V/ref : Enquête publique modification n° 2 PLU
Objet : Modification de zonage et demande reclassement suite à une erreur matérielle

b. Longefoy : correction d'une erreur matérielle

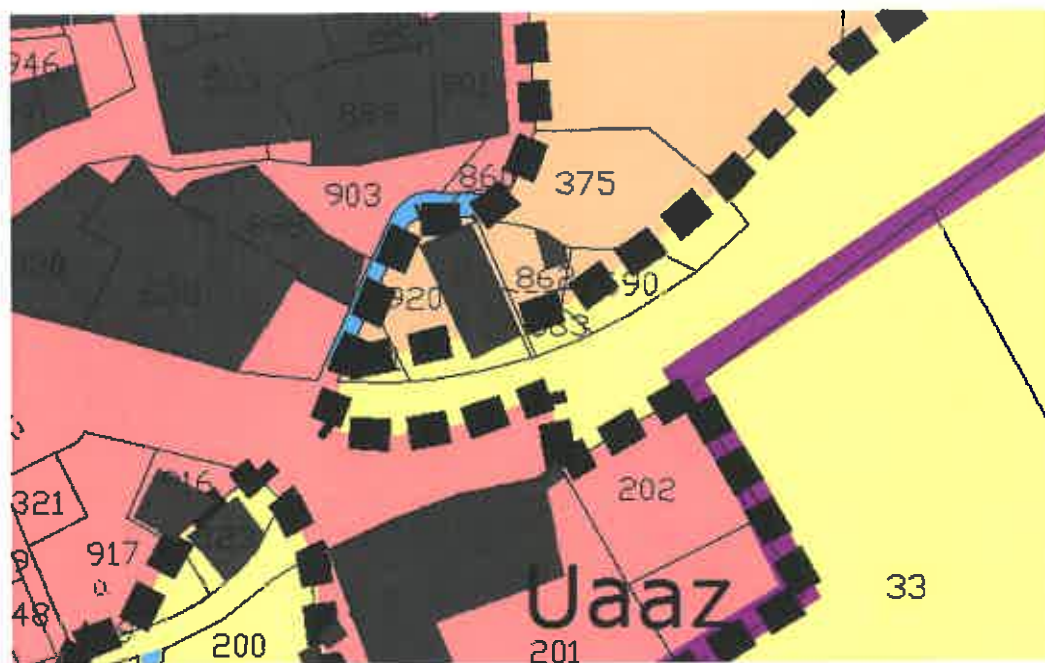
Dans la procédure actuellement en cours (pages 13 et 50), un projet de correction d'erreur matérielle est à l'étude mais sur les parcelles YN n° 920, 921 et 863. Pourquoi accéder favorablement à la demande du propriétaire de ces parcelles et refuser notre demande qui semble justifiée et logique au vu de la topologie réelle et existante sur le terrain ? Dans les exposés expliquant ce reclassement, il est mentionné une erreur du cadastre sur le bâtiment se trouvant sur la parcelle YN 920. Mais alors pourquoi reclasser en Uc la parcelle YN n° 921 qui ne comporte aucun bâtiment et pas nos parcelles YN 690 et YO 375 ? L'équité n'est pas de mise !

D'autre part, sauf erreur de notre part, il existe une erreur dans le dossier actuellement à l'étude entre les extraits du zonage présentés et les explications données car le reclassement porte sur les parcelles YN 921, 920 et 862 (et non 863). Le plan graphique ne correspond pas aux explications.

La délimitation de la zone Uc va être recalée à la limite de la route sur les parcelles 921, 920 et 863. Ce décalage agrandit la zone Uc de 58 m².
